三菱配電・制御機器 セールスとサービス

MDU ブレーカ (250A フレーム品) 仕様変更のお知らせ

扱 整理番号	A 山-1350	日付	2018 年 10 月	件名	MDU ブレーカ(250A フレーム品) 仕様変更のお知らせ
			三菱電機(株)福山製作所

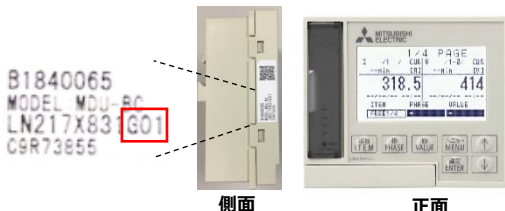
2. 変更内容

変更前	変更後
MDU 取付方式	本体取付	—	○
	パネル取付	○	○
	内蔵表示	○	○
	内蔵表示ユニット別置	○	○
対応可能な計測表示ユニット部	MDU-DP-B MDU-DP-P MDU-DP-N MDU-DP-C		MDU-BB MDU-BP MDU-BN MDU-BC (注 1)

注 1 2018 年 10 月以降の生産分より対応いたします。
2018 年 9 月以前の生産のものを 250A フレームの MDU ブレーカ本体へ接続すると性能が保証できません。
(400A フレーム以上の MDU ブレーカ本体への接続はいずれの生産月のものでも可能です。)
